Schema 1-1016 Regio Amsterdam Dyn 5 10kV

Distributie-station

AANSLUITSCHEMA 1- 1016

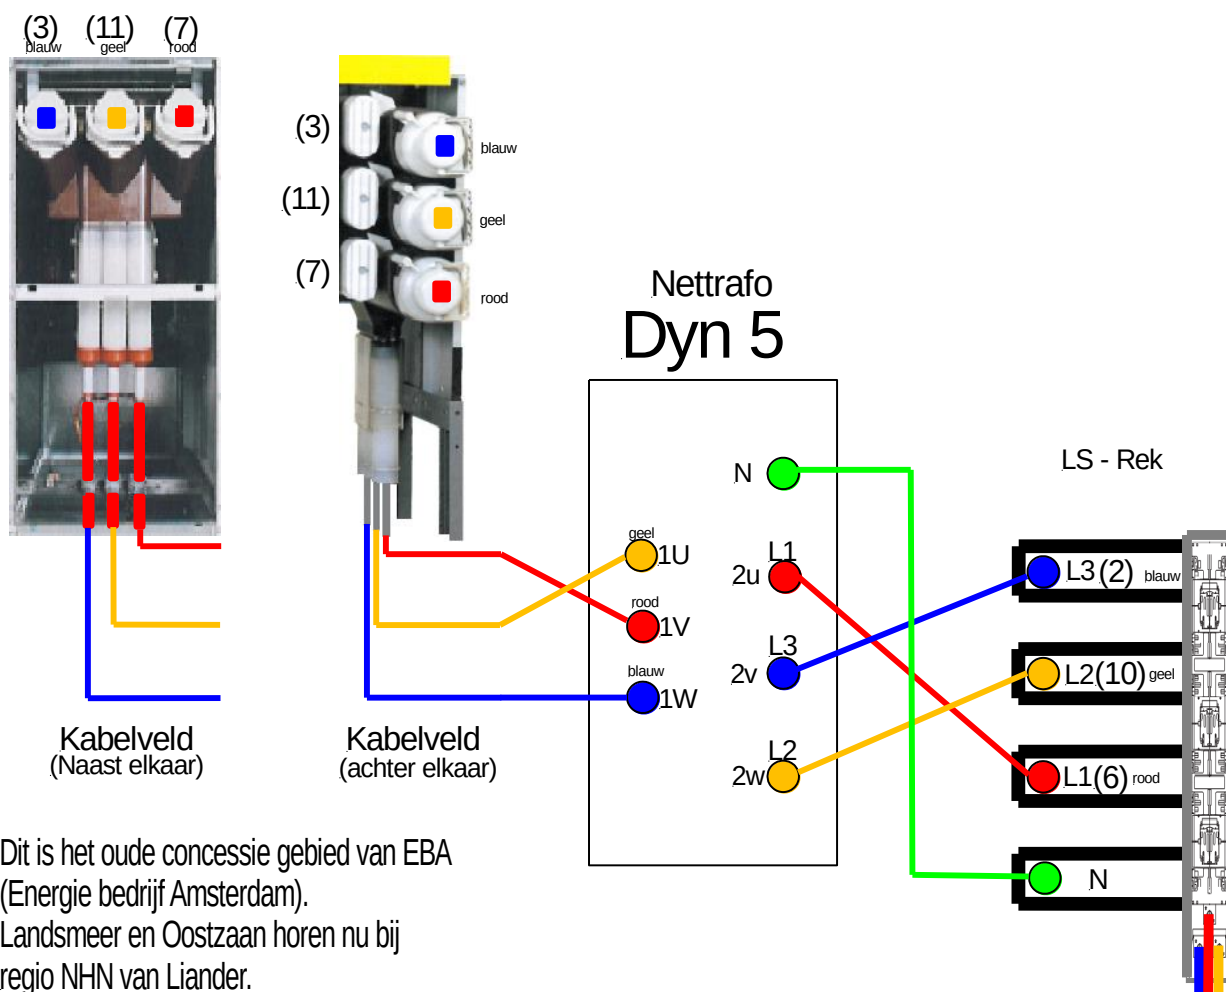
Gewijzigd schema, door toepassing Transformator Dyn 5 inplaats van Dyn 11 is het draaiveld (volgorde L1,L2,L3) op LS trafoklemmen gewijzigd Dus:

- Bij montage van stroomtransformatoren (t.b.v. kWh meting) op LS trafoklemmen bij het aansluiten van meettransformatoren en meetspanning hiermee rekening houden.
- Bij aansluiten LS zijde transformator door installateur deze hierover informeren.
